**AVIS RELATIF À LA PROTECTION
CONTRE LES EVENTUELS EFFETS NOCIFS ET NUISANCES
PROVOQUÉS PAR LES RAYONNEMENTS NON IONISANTS
GÉNÉRÉS PAR DES ANTENNES ÉMETTRICES STATIONNAIRES**

Commune : CHARLEROI - Exploitant : ORANGE

Référence exploitant : 031C1_4 / 30225C1_1 / 40225C1_1 / 50225C1_1

Rapport n° 4415 / 2023

Figure 1 : Vue en plan des lieux de séjour et des points de contrôle

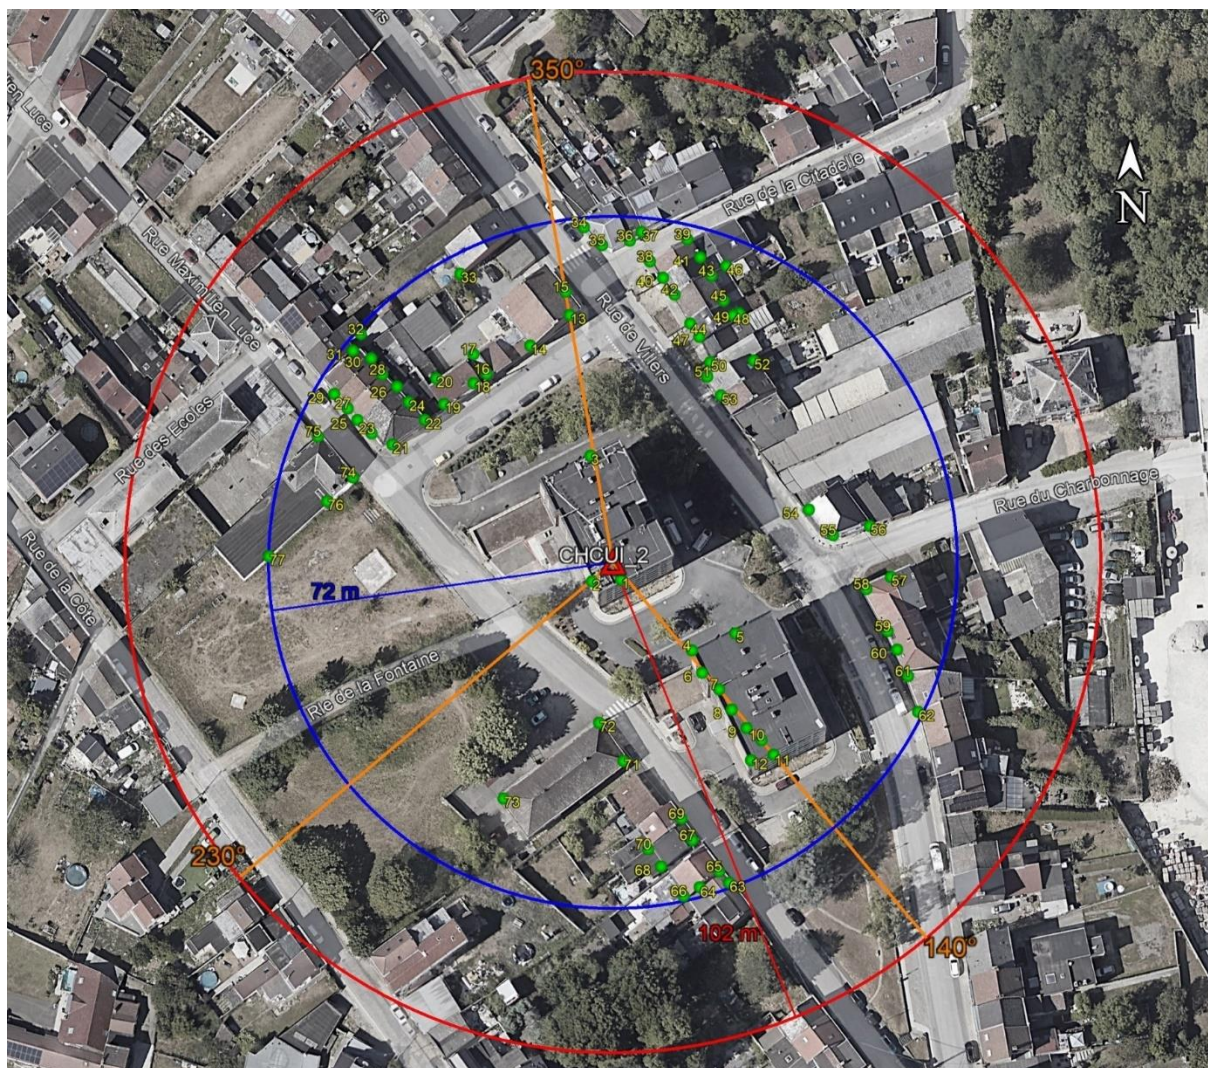
En ce qui concerne les antennes de l'installation mentionnées dans le tableau 1, la distance maximale à laquelle la limite pourrait être atteinte, à l'extérieur, est égale à 98,2 m. S'il n'y a pas de LS à une distance inférieure, les antennes respectent forcément la limite d'immission.

Dans le cas des LS situés à l'intérieur des bâtiments, une atténuation d'obstacle est prise en compte et il en résulte que la distance maximale à laquelle la limite pourrait être atteinte se réduit à 69,5 m.

Figure 2 : Vue en plan des installations d'antennes dans un rayon de 300 mètres autour de l'installation faisant l'objet de la demande d'avis

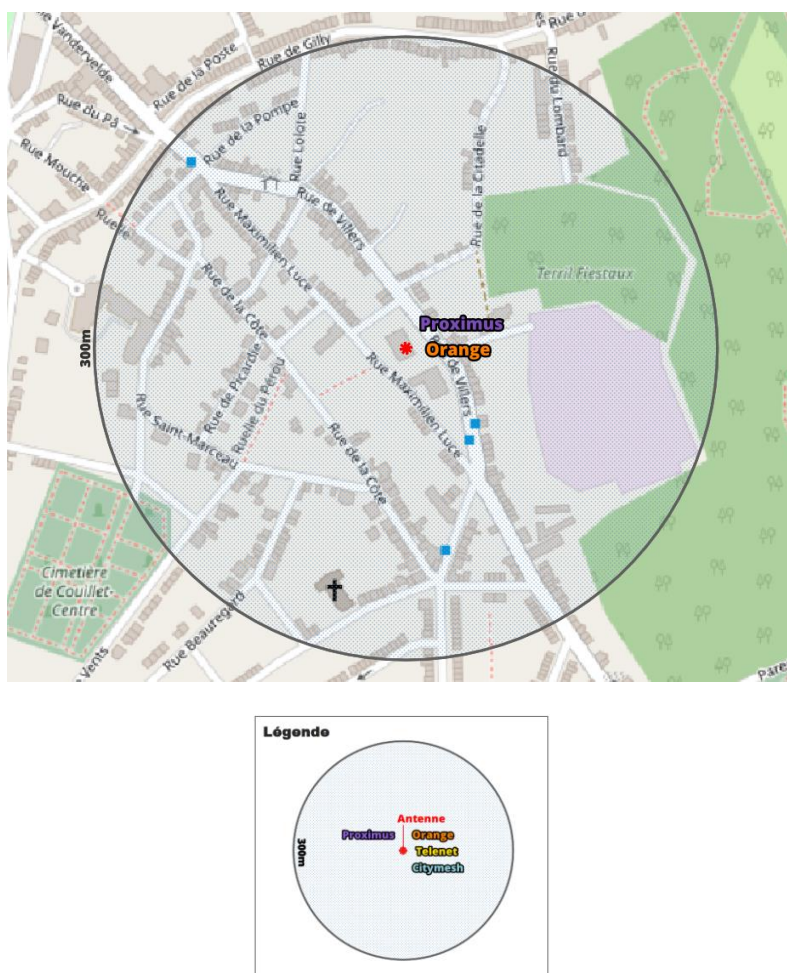
Compte tenu du nombre d'installations localisées dans la figure 2, il apparaît que l'intensité du rayonnement électromagnétique généré, dans les lieux de séjour situés à proximité de l'installation référencée dans le paragraphe 2, par l'ensemble des antennes émettrices stationnaires de l'ensemble des exploitants du même site d'antennes émettrices stationnaires respecte la limite fixée à l'article 4, § 2 du décret.
